改善箇所説明図

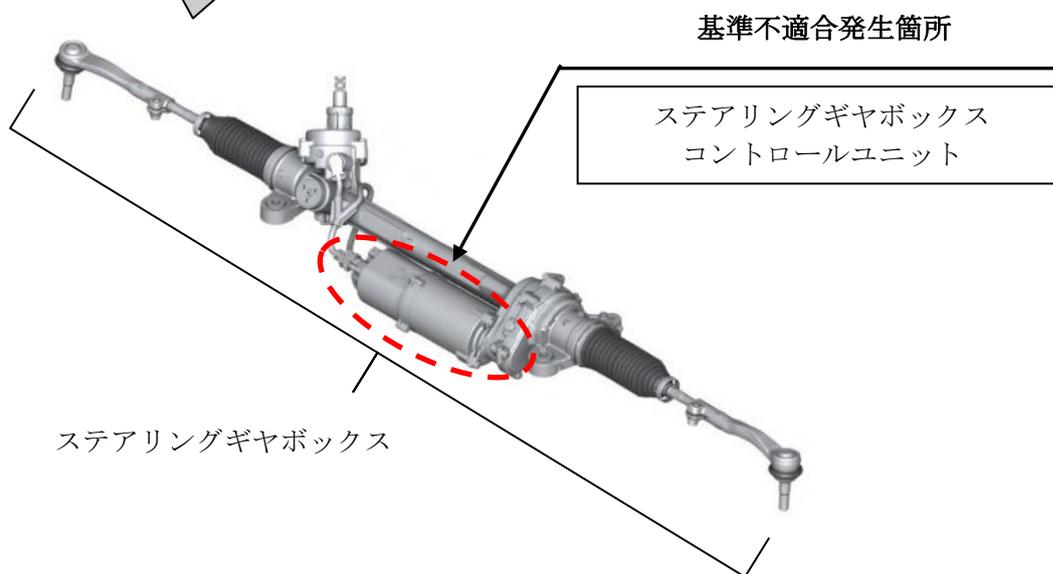
注) は、ソフトウェアを書き換える部品を示す。

電動パワーステアリングにおいて、ステアリングギヤボックスコントロールユニットのソフトウェアの設計検討が不十分なため、ステアリングモーメントセンサーが故障した際、補助センサーが正しい情報を電動制御モーターに伝えず、ステアリングアシスト機能が不安定になることがある。そのため、走行中、操舵力が増大するほか、ステアリングホイールに振動が発生し、最悪の場合、ステアリングホイールが意図せず旋回するおそれがある。

全車両、当該ソフトウェアを対策プログラムに書き換える。

- 販売店に入庫し、診断機に接続することにより実施する。
- 準備が整い次第、対象車両へ遠隔配信にて配信し、使用者自身でインストールする。

識別：作業完了車は、液晶モニターの設定画面で表示させることが出来るプログラムのバージョンが、11/2025.38以上であることにより識別する。
